**AUTONOME SECURITY CONTROLE VZW****Erkend CONTROLEORGANISME****Maatschappelijke zetel : Ketelstraat 111 – 3454 Rummen****Tel. 0483/429830****E-mail bureel@asc-controle.be****Ondernemingsnummer BE 0826-131-776****IBAN BE 32 7512 0493 7802****Agent-bezoeker belast met het onderzoek : Johan Evers****VERSLAG VAN EEN HUISHOUDELIJKE ELEKTRISCHE INSTALLATIE OP LAAGSPANNING
EN OP ZEER LAGE SPANNING**

1.- IDENTIFICATIE - INLICHTINGEN			
* Datum onderzoek	03/06/2025	Verslag nummer	JE-2025-0556
* Adres installatie	Leeuwerikenstraat 40-0103, 3001 Heverlee		
* Eigenaar of DNG	Dhr Raymond Nijs		
* Installateur	-	BTW	-
* DNB	Fluvius	EAN Code	-
Type van de lokalen	Wooneenheid : huis – appartement Detail : zie vaststellingen en schets

Situatieplan

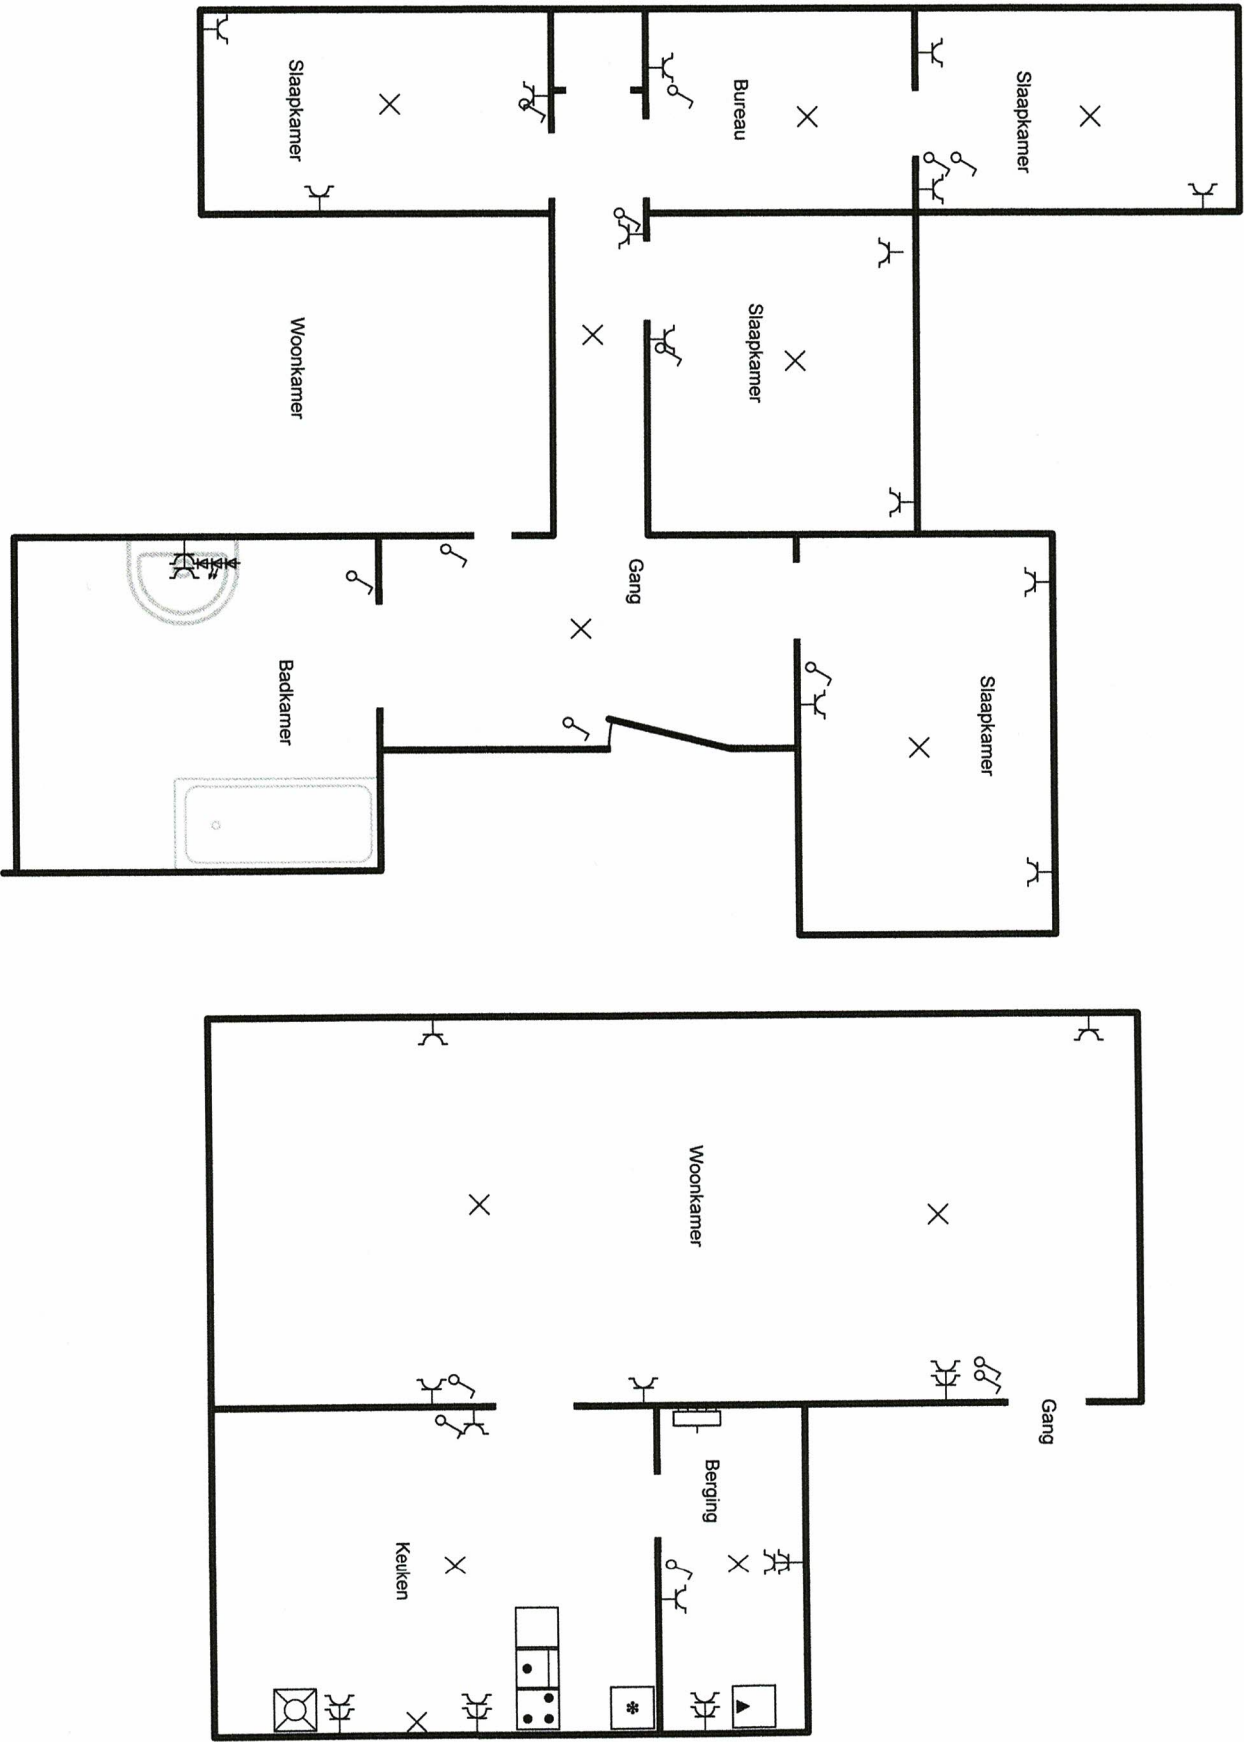
4.- VASTGESTELDE INBREUKEN OP DE VOORSCHRIFTEN VAN HET BOEK 1 (KB 08/09/2019 & KB 05/03/2023 & KB 03/10/2024)	
6.5.1 t/m 6.5.7.1	
4.1	Eendraadschema en/of situatieschema is niet aanwezig, is onvolledig of komt niet overeen met de installatie. (B1:3.1.2.1)

4.4	De voedingsspanning is niet aangeduid op elk schakel- en verdeelbord. (B1:3.1.3.3)
4.5	Elektrisch materieel zoals schakelaar, contactdoos of aftakdoos ... herschikken, vervangen en/of opnieuw bevestigen (afdekplaat ontbreekt, staat los, beschadigd...), deze is niet volgens de regel van goed vakmanschap geplaatst (B1:1.4.1.2)(nachthal)
